設計変更詳細

対象型式	変更時期	新型式	対象サイズ
100N-BG	2007年2月	100N-BG-N	全サイズ
変更内容			
項目	変更前	変更後	
全面設計変更		全面設計変更のため、変更前との部品互換性はなし。	
ハンドル表示		 <p>“A”表示あり</p> <p>変更前ハンドルとの互換性なし</p>	
スパナ掛け部形状			
寸法 (詳細は表 1)		1)面間/高さ寸法等変更あり。

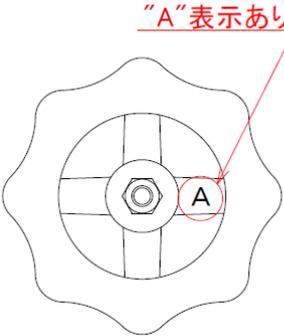
呼び径 (A)	100N-BG					
	面間(L)		全開高さ(H)		ハンドル径(D1)	
	新	旧	新	旧	新	旧
8	40	40	67	67	48	48
10	42	42	68	67	48	48
15	48	48	69	74	55	55
20	53	53	81	77	63	55
25	63	63	95	89	70	63
32	73	73	104	110	80	70
40	81	82	127	131	90	80
50	94	98	147	144	100	90
65	115	115	178	171	110	100
80	131	135	200	206	125	125
